CAVOUR, C.SO

0042

Descrizione prestazionale dell'intervento

Foto del rilievo

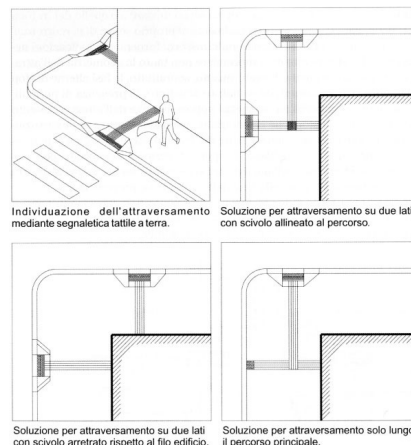
Criticità

Inadeguatezza di segnalazione tattile per non vedenti

Intercettazione dell'attraversamento pedonale attraverso la **collocazione di adeguata segnaletica tattile sul marciapiede**.
Se non vi è semaforo, sarà sufficiente sbarrare il marciapiede, all'altezza del centro della zona zebra, con il Codice di DIREZIONE RETTILINEA che terminerà 40 cm prima del confine fra scivolo e zona carrabile con il Codice di PERICOLO VALICABILE che deve coprire tutta la luce dello scivolo.

Materiale suggerito: **Tipo LogesVetEvolution**
